## DODATEK č. 1 ke SMLOUVĚ O DÍLO

**dodatek č. 1 ke smlouvě o dílo ze dne 27. 3. 2023**  
(dále jen „dodatek č. 1“)

S ohledem na výše uvedené se smluvní strany dohodly na změnách popsaných ve Změnových listech (dále jen ZL) 1 – 9, které jsou nedílnou přílohou dodatku č. 1.

stavba: "Oprava fasády MD Kolín"  
objekty: "SO 01: ARČ"  
díl: "vícepráce a méněpráce ke ZL č. 01"  
objednatel: "Město Kolín"

PŮDORYS

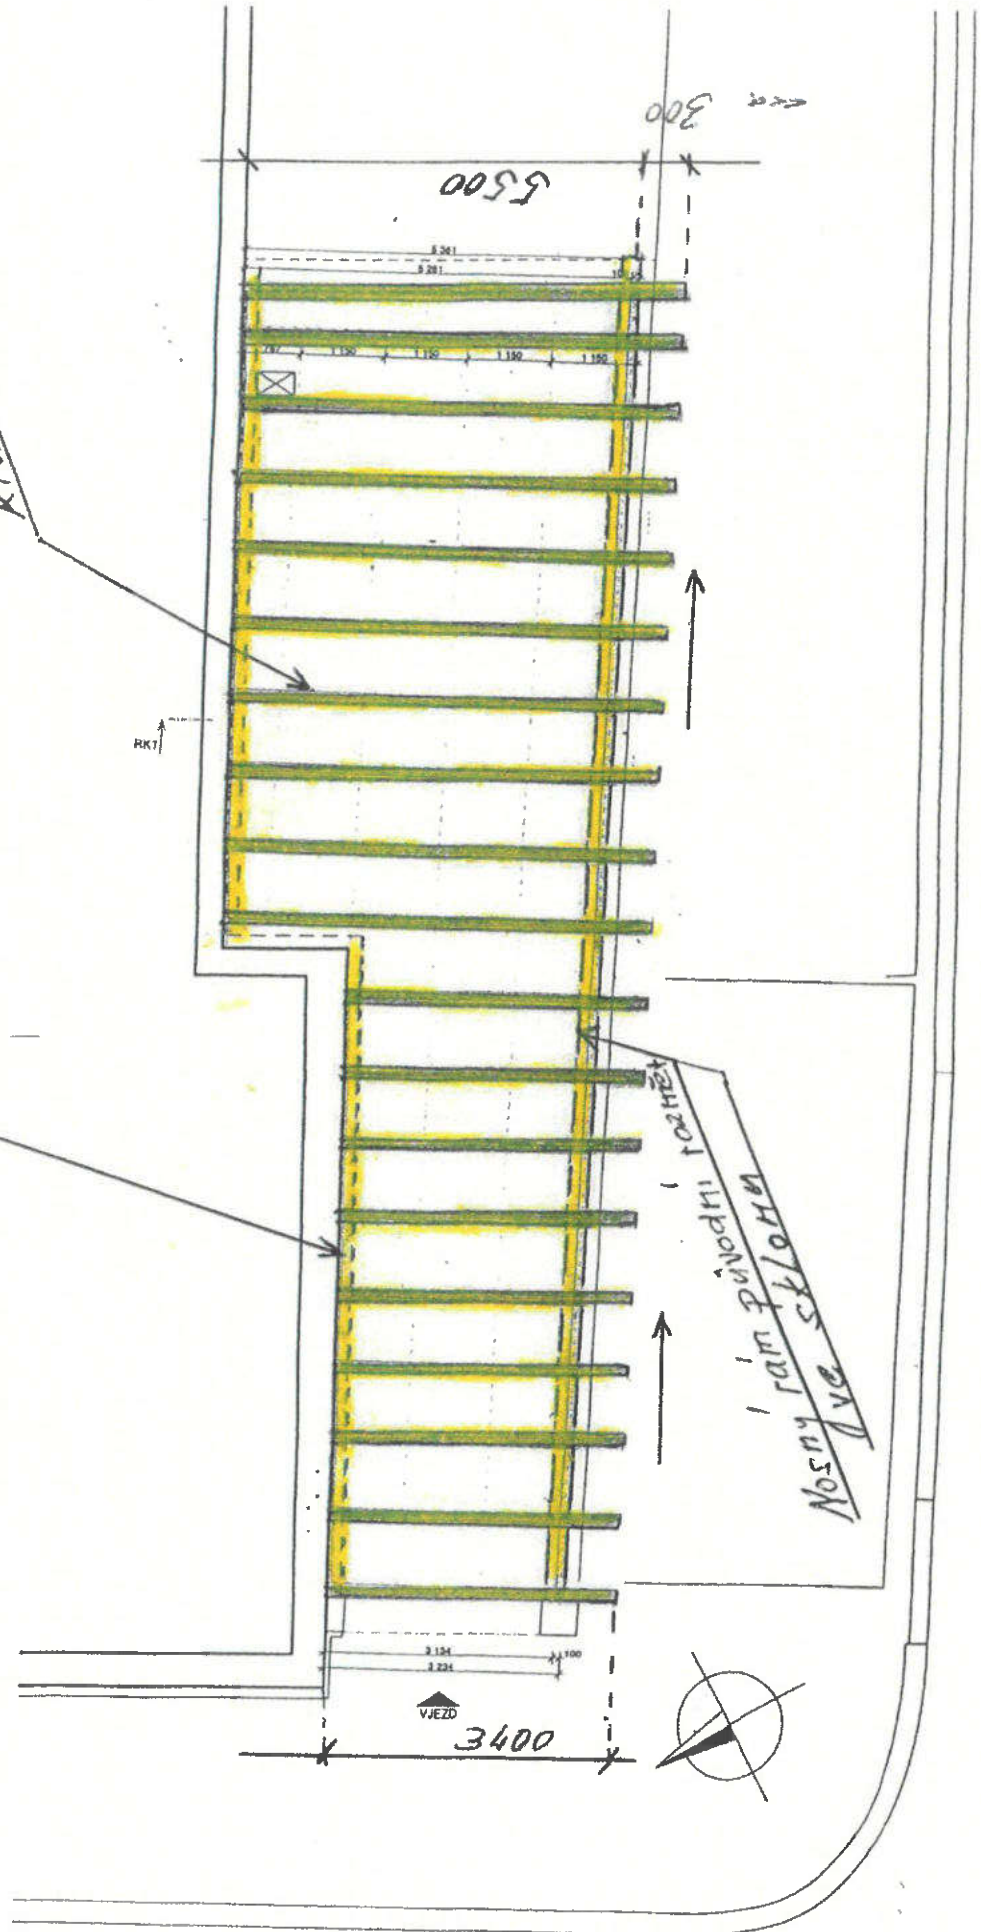
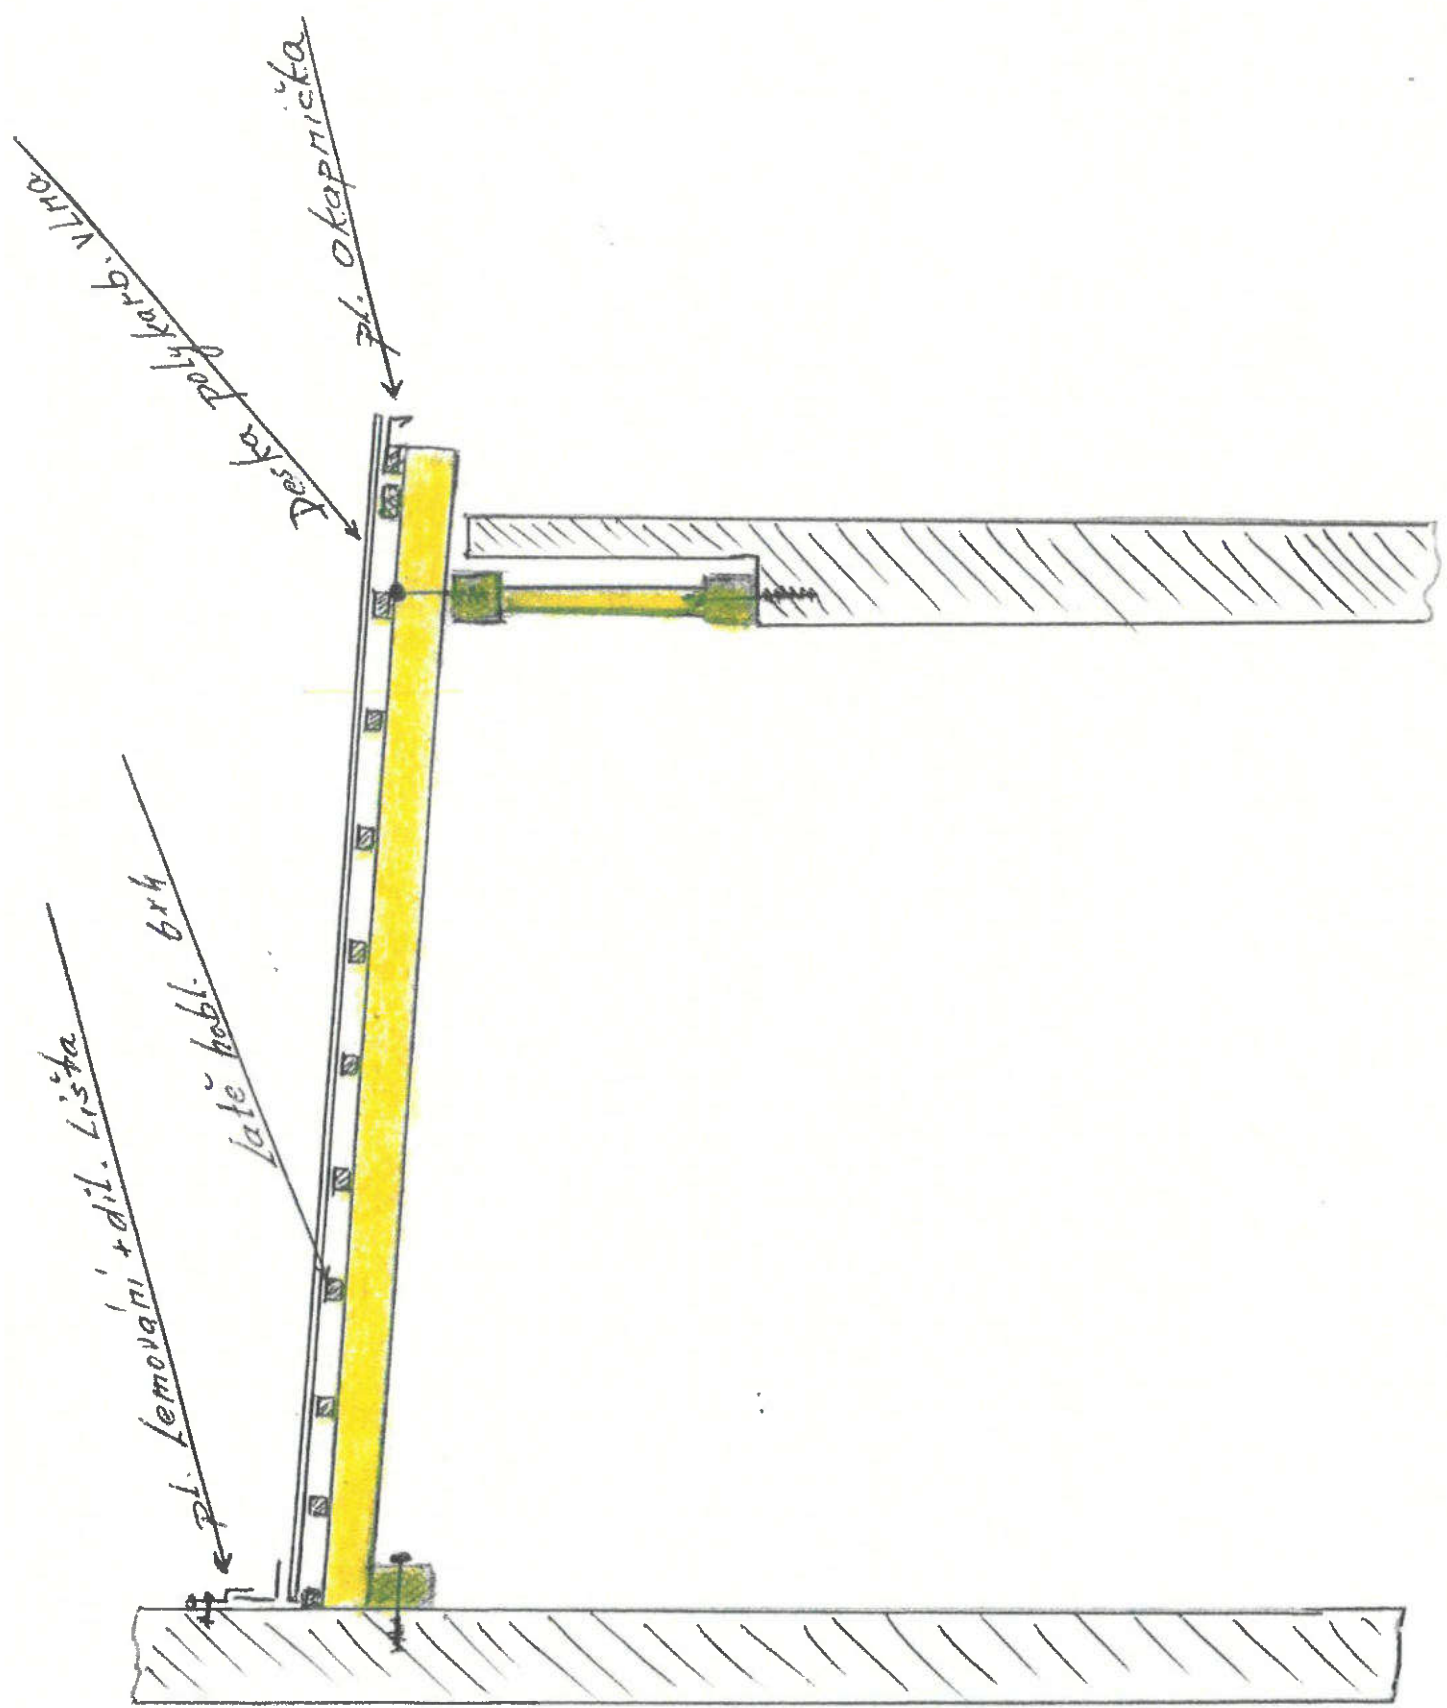
WV	<a href="https://podminky.urs.cz/item/CS_URS_2023_01/417351116">https://podminky.urs.cz/item/CS_URS_2023_01/417351116</a>					
	WV	"nový tvar a kce přístřešku_05/2023"					
	WV	"KD č. 6, bod 9. Yyrovňavací věnec pro mtž dřevěnné rámmové kce"18,300*0,350					
0	K	417362021	t	0,026	53 700,00	1 396,20	CS ÚRS 2023 01
	PP	Výztuž ztužujících pásů a věnců svařovanými sítěmi KARI					
	WV	Výztuž ztužujících pásů a věnců ze svařovaných sítí z drátů typu KARI					
	WV	<a href="https://podminky.urs.cz/item/CS_URS_2023_01/417362021">https://podminky.urs.cz/item/CS_URS_2023_01/417362021</a>					
	WV	"nový tvar a kce přístřešku_05/2023"					
	WV	"KD č. 6, bod 9. Yyrovňavací věnec pro mtž dřevěnné rámmové kce"18,300*0,300*0,00474					
				0,026			
						11 640,76	
0	K	622131121	m2	5,490	59,40	326,11	CS ÚRS 2023 01
	PP	Penetráčnní nátěr vnějšních stěn nanášený ručně					
	WV	Podkladnní a spojovací vrstva vnějšních omtářených ploch penetrace nanášená ručně stěn

WV		"nový tvar a kce přístřešku_05/2023"					
	WV		"Vaznice 100/180" -1*17,705		-17,705			
	WV		vaznice					
	WV		"Krokev 80/180" -1*3,35		-3,350			
	WV		"Krokev 80/180" -1*5,284		-5,284			
	WV		"Krokev 80/180" -1*5,31		-5,310			
	WV		"Krokev 80/180" -1*5,336		-5,336			
	WV		"Krokev 80/180" -1*5,362		-5,362			
	WV		"Krokev 80/180" -1*5,389		-5,389			
	WV		"Krokev 80/180" -1*5,414		-5,414			
	WV		"Krokev 80/180" -1*5,44		-5,440			
	WV		"Krokev 80/180" -1*5,466		-5,466			
	WV		"Krokev 80/180" -2*5,492		-10,984			
	WV		"Krokev 80/180" -1*3,376		-3,376			
	WV		"Krokev 80/180" -1*3,401		-3,401			
	WV		"Krokev 80/180" -1*3,427		-3,427			
	WV		"Krokev 80/180" -1*3,453		-3,453			
	WV		"Krokev 80/180" -1*3,479		-3,479			
	WV		"Krokev 80/180" -1*3,504		-3,504			
	WV		"Krokev 80/180" -1*3,531		-3,531			
	WV		"Krokev 80/180" -1*3,557		-3,557			
	WV		krokev					
	WV		<b>Součet</b>		-102,768			
0	K	762713121	Montáž prostorové vázané kce z hoblovaného řeziva průřezové pl přes 120 do 224 cm2	m	128,439	285,00	36 605,12	CS ÚRS 2023 01

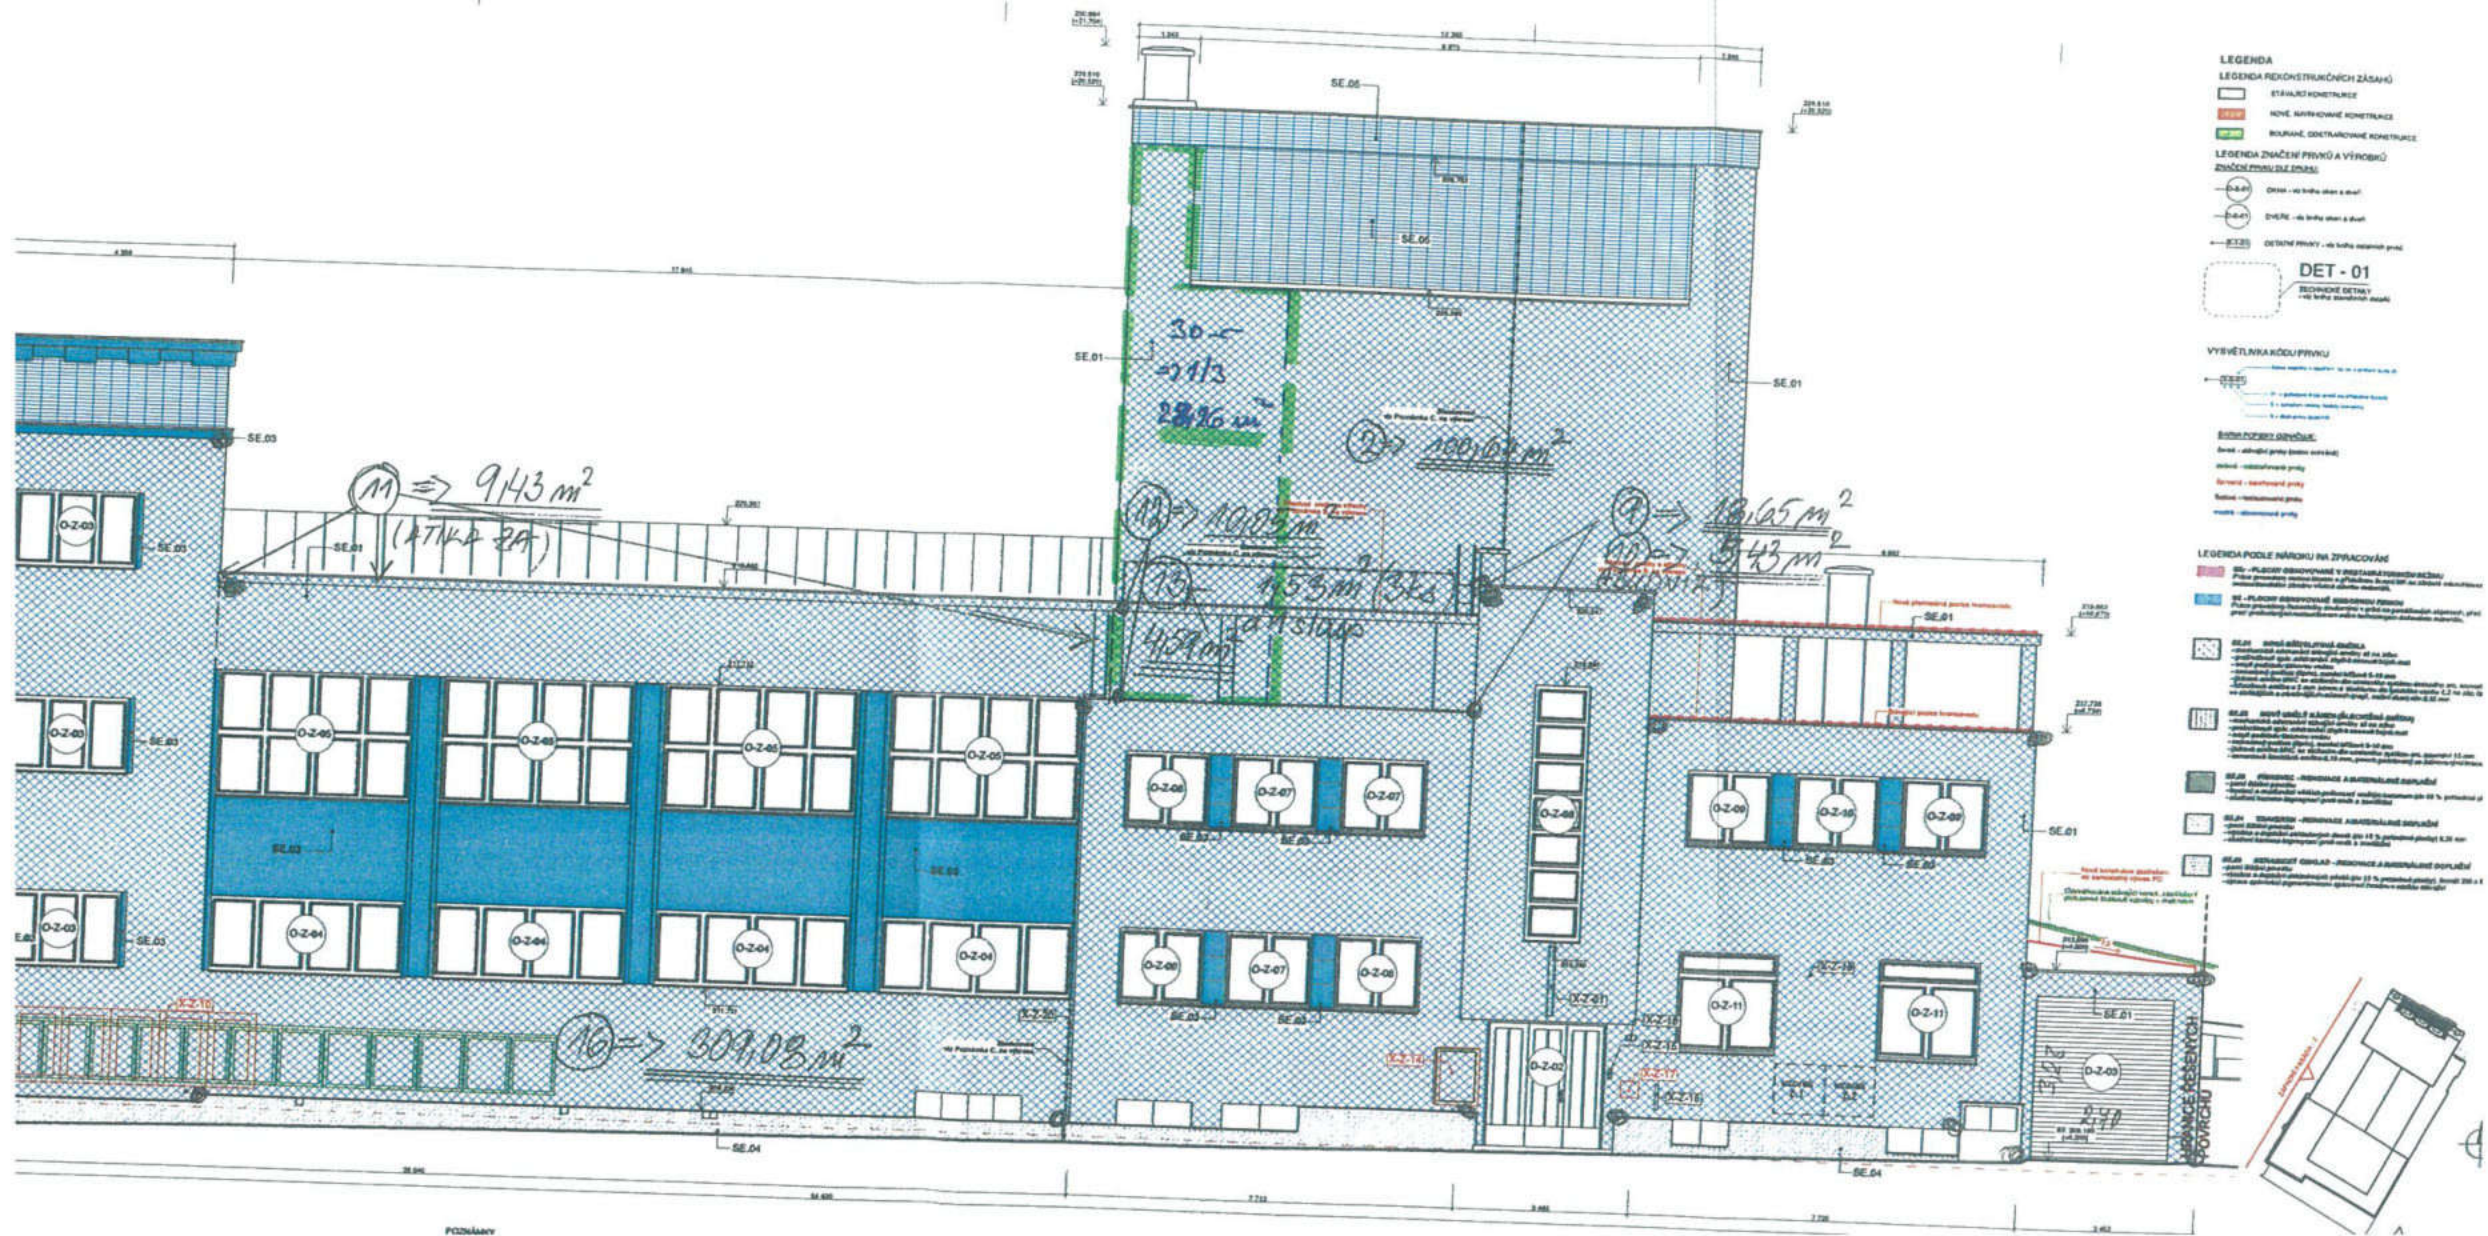
**D. SVODY DEŠŤOVÉHO ODPADNÍHO POTRUBÍ - STÁVAJÍCÍ DEŠŤOVÁ ODPADNÍ POTRUBÍ NA FASÁDĚ BUDOU ODBORNĚ A ŠETRNĚ SEJMAŤA VČETNĚ KOTVENÍ PRVKŮ (ZDEŘ), NÁSLEDNĚ SE PROVEDE JEJICH REVIZE STAVU, PŘÍPADNÁ DÍLČÍ REPAZE A OPATŘENÍ SE NOVÝM STŘEŠNÍM PROSTŘEDNÍM PROVZOROVACÍM MATERIEM (RAL 5029 Ocean green), PO DOBU OPRAVY FASÁDY ZAJISTI DODAVATEL STAVBY ODVOD DEŠŤOVÝCH VOD ZE PO OPRAVĚ FASÁDY SE PRVKY ODPADNÍHO DEŠŤOVÉHO POTRUBÍ VRÁTÍ DO STEJNÝCH POZIC A ZNOVU DOPOJÍ NA ODVODNĚNÍ STŘECHY.**

CELKOVÁ DĚLKA POTRUBÍ - 47 m
